**EKERÖ
KOMMUN**

GRANSKNING
UTÖKAT FÖRFARANDE

Detaljplan för Sanduddens skola (Fastighet Träkvista 3:99 m fl) i Ekerö kommun, Stockholms län

SAMRÅDSREDOGÖRELSE

Figur 22. Utformning - översikt.

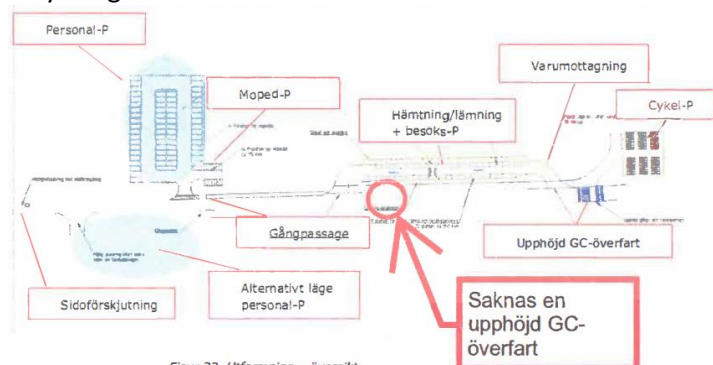
I nedan bild anser Närlunda Vägförening att det saknas en upphöjd GC-överfart. Saknar även förslag på förstärkt belysning av de olika överfarterna.
